東海第二発電所 審査資料	
資料番号	SA設-C-4 改0
提出年月日	平成29年8月3日

# 重大事故等対処設備について 審査会合における指摘事項の回答

平成29年8月  
日本原子力発電株式会社

## 審査会合における指摘事項回答一覧表

図1 逃がし安全弁構造図

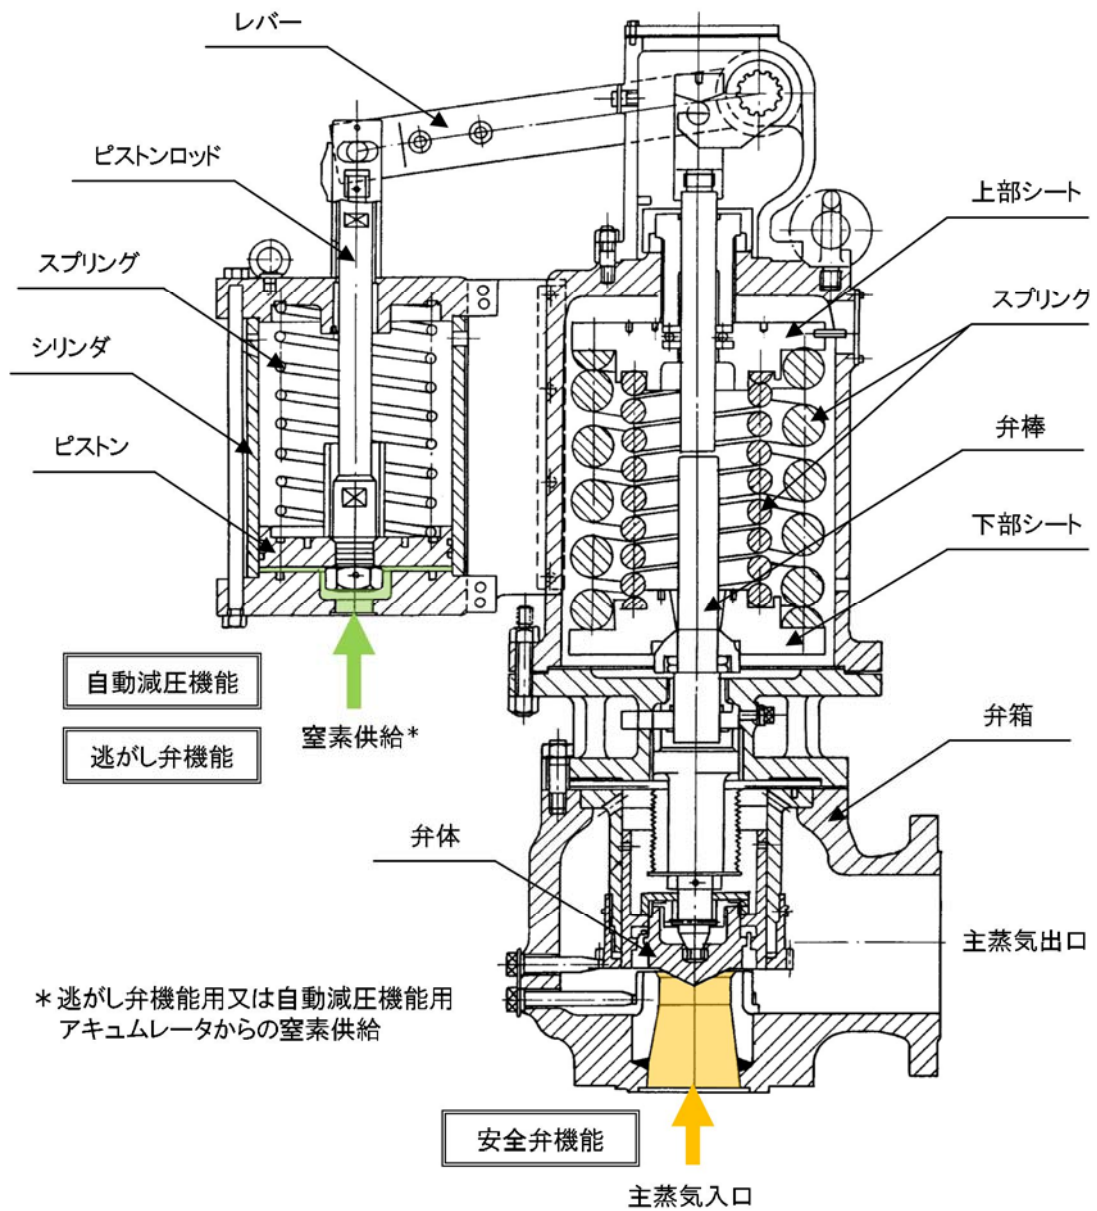
No	指摘月日	大項目	中項目	小項目	コメント内容	回答	回答月日
5	2017/4/13	設備・技術的能力	46_1.3_減圧		逃し安全弁における逃し弁機能をSA設備に位置付けないことについて、46条適合(悪影響等)踏まえ、考え方を説明すること。	逃がし安全弁(自動減圧機能付き)7個は、原子炉の急速減圧及び減圧維持が可能な個数であることを、有効性評価でもその成立性を確認しているため。(別紙にて回答)	2017/8/3
17	2017/5/18	設備・技術的能力	46_1.3_減圧		自動減圧として新たに追加した「過渡時自動減圧機能」について、考慮すべき共通要因(火災など)によって「自動減圧機能」と同時に安全機能が喪失しないことを整理した資料を提示すること。	共通要因による影響防止対策として資料に反映致しました。 46条補足説明資料(4.共通要因による影響防止対策)参照。	2017/8/3
18	2017/5/18	設備・技術的能力	46_1.3_減圧		過渡時自動減圧機能の非信頼度について、検出器を含めたシステム全体の非信頼度ではなく、論理回路の非信頼度を整理した資料を提示すること。	論理回路毎の非信頼度結果を反映しました。 46条補足説明資料(過渡時自動減圧機能の信頼性評価)参照。	2017/8/3

重大事故時においては、原子炉が高圧状態にある場合の圧力抑制及び原子炉の急速減圧の際に逃がし安全弁による原子炉減圧が必要になる。

原子炉が高圧状態にある場合の圧力抑制は、原子炉の蒸気圧力がスプリングの設定圧力に達すると自動開放する、逃がし安全弁（安全弁機能）18台に期待することとしている。逃がし安全弁には、原子炉圧力を検出して自動的に弁を動作させる逃がし安全弁（逃がし弁機能）があるが、逃がし弁機能による弁動作には常用系からの窒素供給が必要であり、重大事故時における継続的な窒素供給を期待できないため、逃がし弁機能は期待していない。

一方、原子炉の急速減圧には、逃がし安全弁（自動減圧機能付）7台による手動減圧機能に期待することとしている。逃がし安全弁（自動減圧機能付）は、窒素ポンベから自動減圧機能用アキュムレータに継続的に窒素供給が可能な設計としており、設置許可基準則 第46条に適合する設備として設計することで、重大事故環境における健全性を確認している。
